JMTR原子炉施設に係る 廃止措置計画認可申請書の一部補正 の概要について

令和2年12月〇日

国立研究開発法人日本原子力研究開発機構
高速炉・新型炉研究開発部門
大洗研究所 材料試験炉部

□ 廃止措置計画の申請及び一部補正について

JMTR施設における空気システムと換気設備の関係図

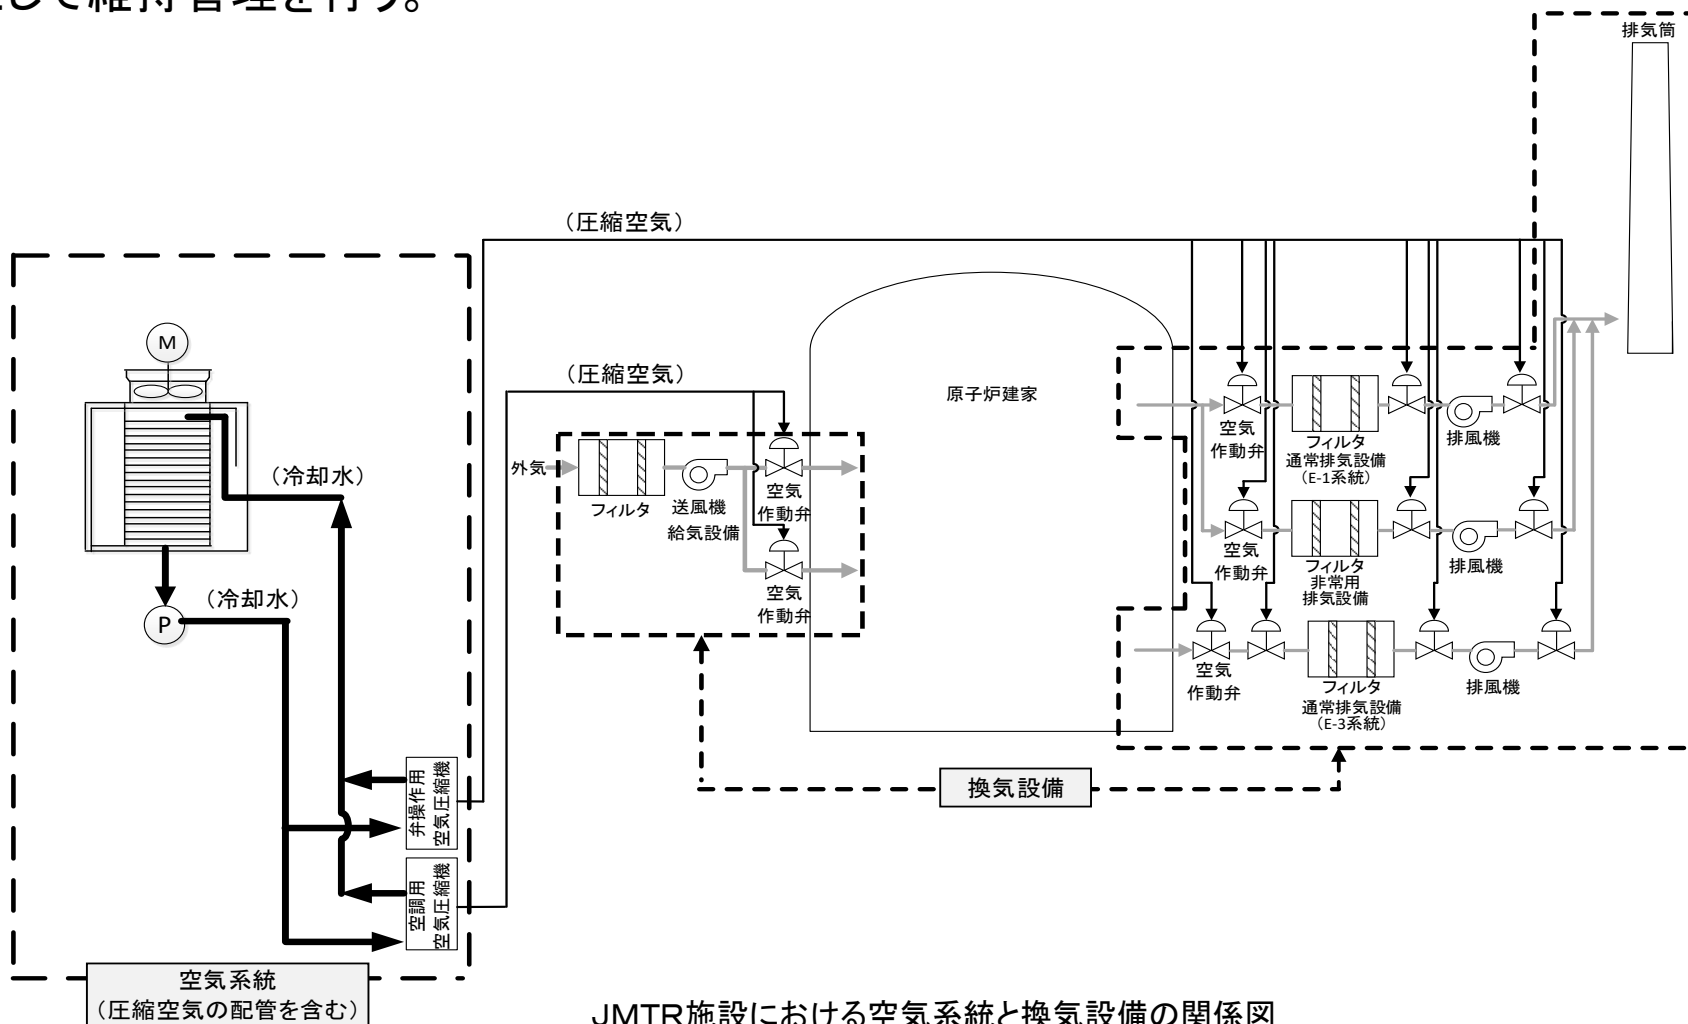
➤ 空気システム用冷却設備の位置付け

新設する空気システム用冷却設備は、空気圧縮機のみを冷却する設備となるため、空気システムの構成機器として維持管理を行う。

空気システム用冷却設備の配置図

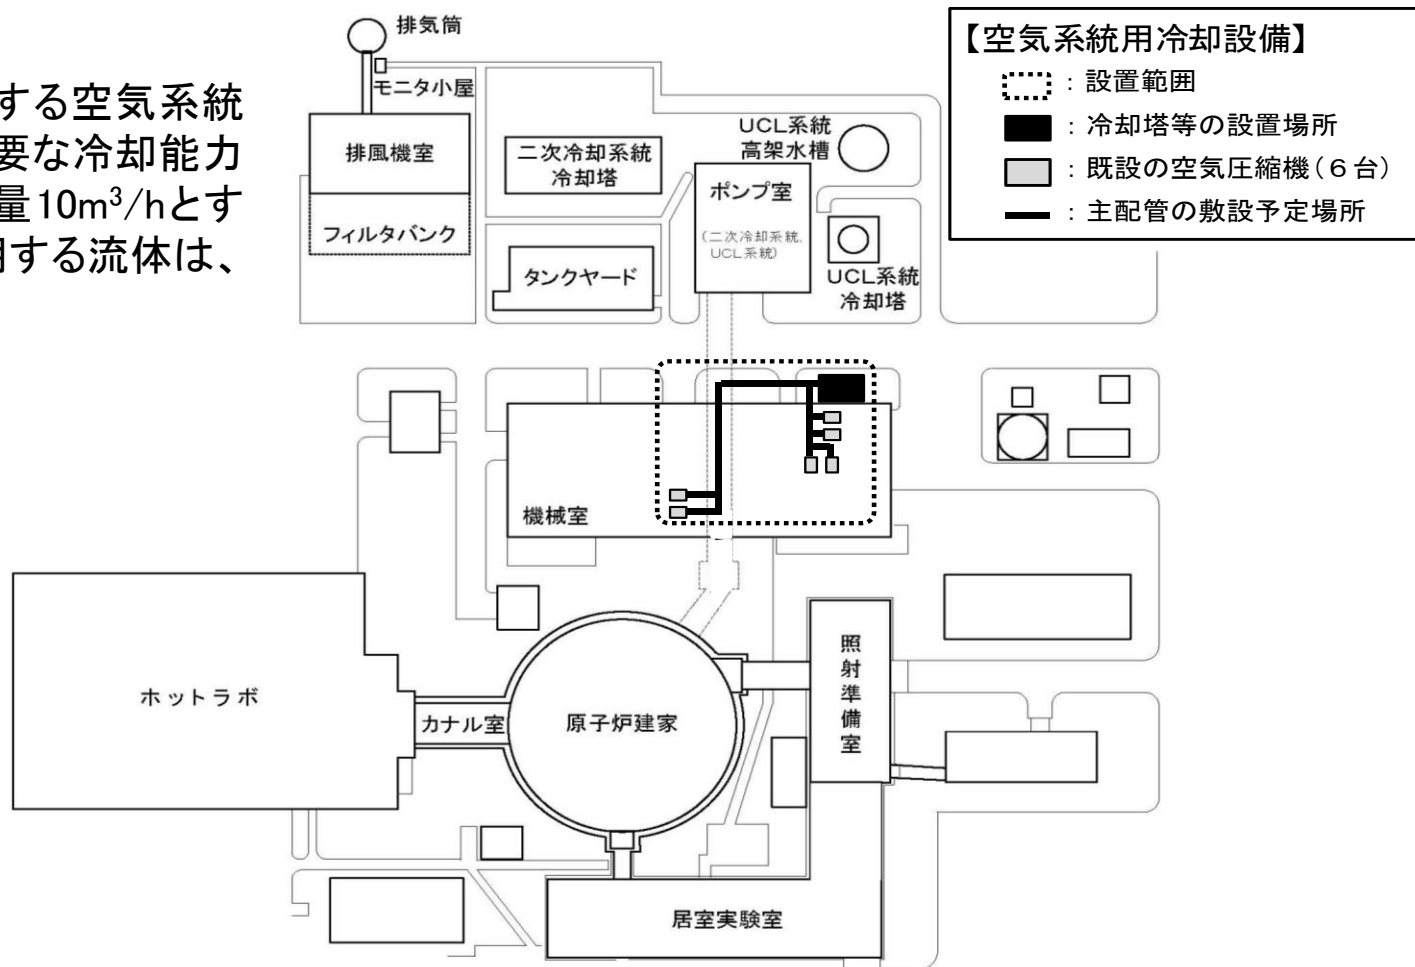
空気システム用冷却設備は、冷却塔、配管等(継手、フランジ及び弁類を含む。)、サポート類、循環ポンプ、制御盤(以下「主要機器」と総称する。)から構成される。

空気システム用冷却設備が冷却する空気システムの空気圧縮機は6台であり、必要な冷却能力は交換熱量0.1MW、冷却水流量10m³/hとする。空気システム用冷却設備で使用する流体は、工業用水とする。

空気系統用冷却設備の系統図

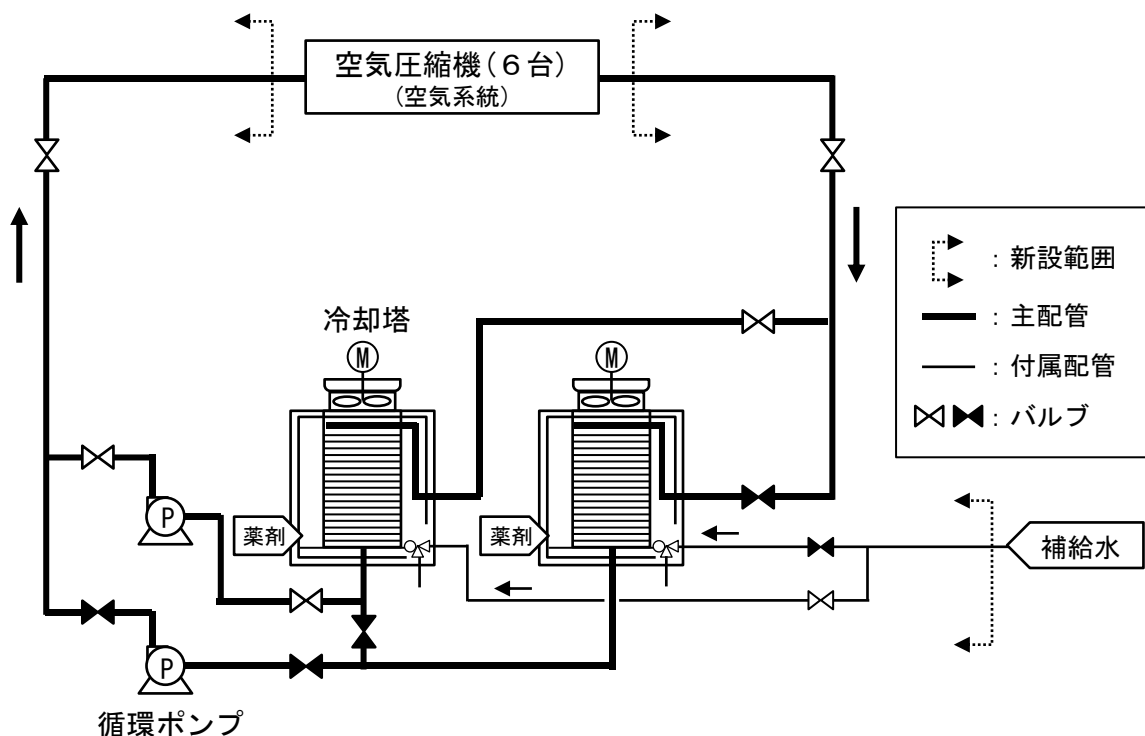
空気系統用冷却設備の冷却水が循環する系統(以下「冷却水系統」という。)に用いる配管(以下「主配管」という。)は、JIS G 3454「圧力配管用炭素鋼鋼管」のSTPG370を用いる。主配管は、50A-Sch40及び80A-Sch40とする。また、冷却水系統は、配管の他、JIS規格の継手又はフランジ、JIS規格等の検査に合格した既製品の弁類により構成する。

循環ポンプは、JIS規格等の検査に合格した既製品を用いる。循環ポンプは2台とし、各々の冷却水流量が10m³/h以上の能力を有するものとする。

空気システム用冷却設備の工事フロー図

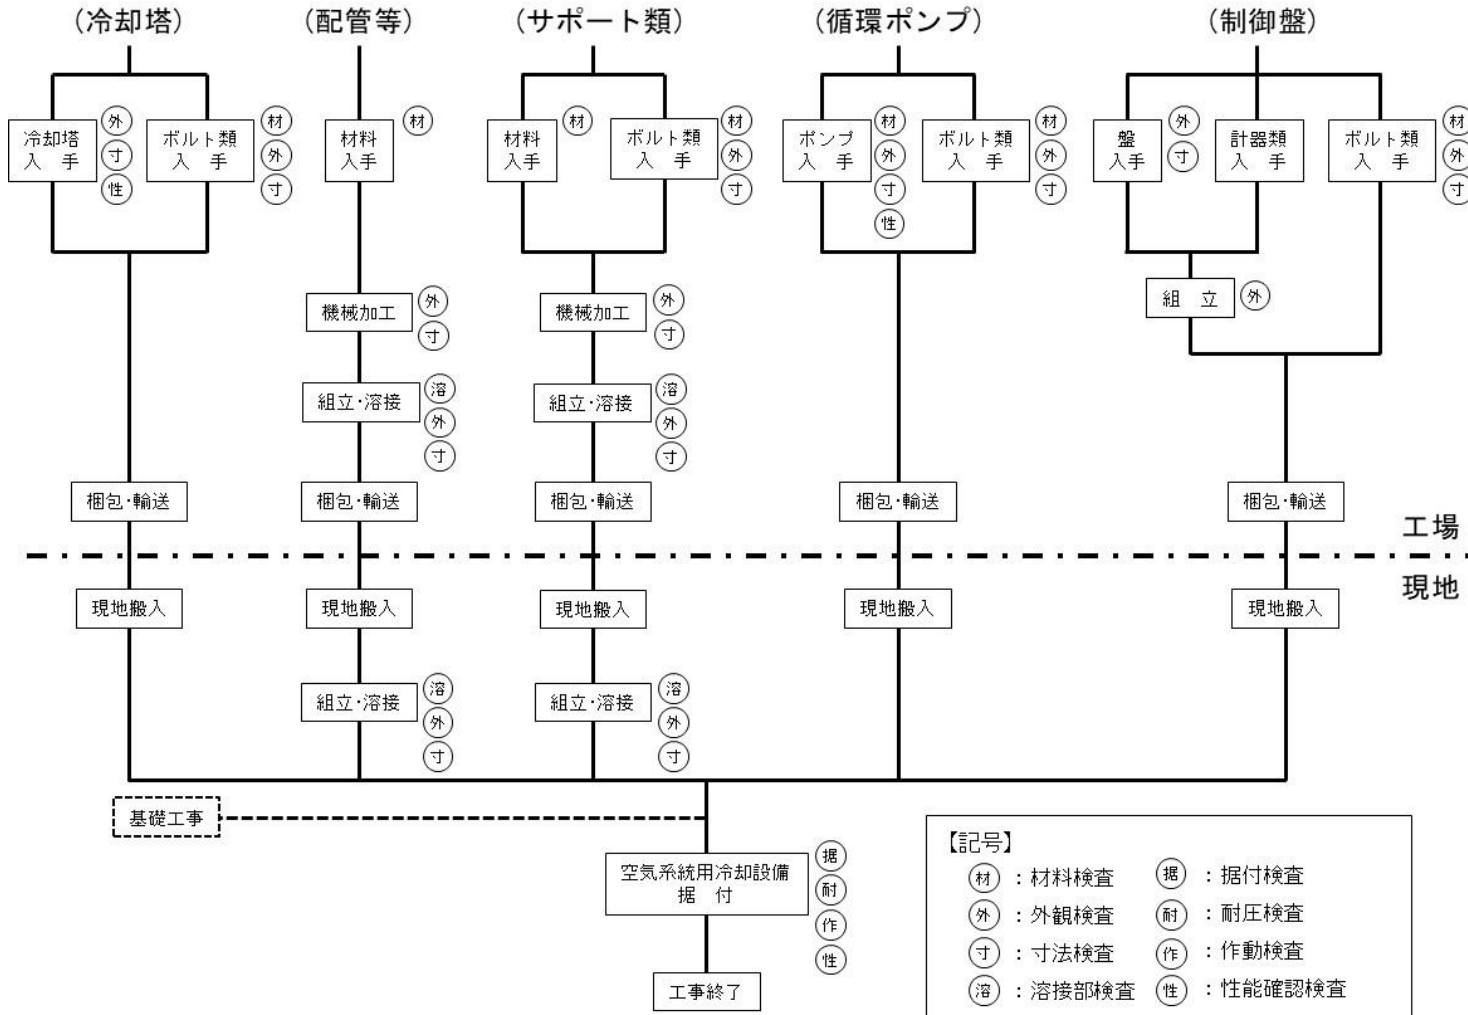
空気システム用冷却設備の設置に関する工事及び検査は、以下工事フローに示す方法、手順、検査項目について実施する。

- ①材料検査
設計仕様で示した材料について、JIS 認証取得者等が発行した材料証明書等により確認
- ②外観検査
外観に異常のないことを目視で確認
- ③寸法検査
寸法が所定の値であることを測定又は材料証明書若しくは試験検査成績書により確認
- ④耐圧検査
系統構成が完了した配管系について、水圧又は気圧により所定の圧力を負荷した後、検査圧力に耐え、かつ漏えいのないことを目視あるいは発泡剤により確認
- ⑤据付検査
主要機器が所定の位置に適切に据え付けられていることを目視又は測定器により確認
- ⑥作動検査
設備を運転し、主要機器である冷却塔及び循環ポンプの作動中に異音、異常な振動の発生がなく円滑に動作することを確認
- ⑦性能確認検査
・交換熱量が 0.1MW 以上を有する型式が選定されていることを銘板等により確認
・冷却水流量が $10\text{m}^3/\text{h}$ 以上を有することを確認
- ⑧溶接部検査
各溶接工程において溶接基準における第4種管に適用する試験検査項目を実施
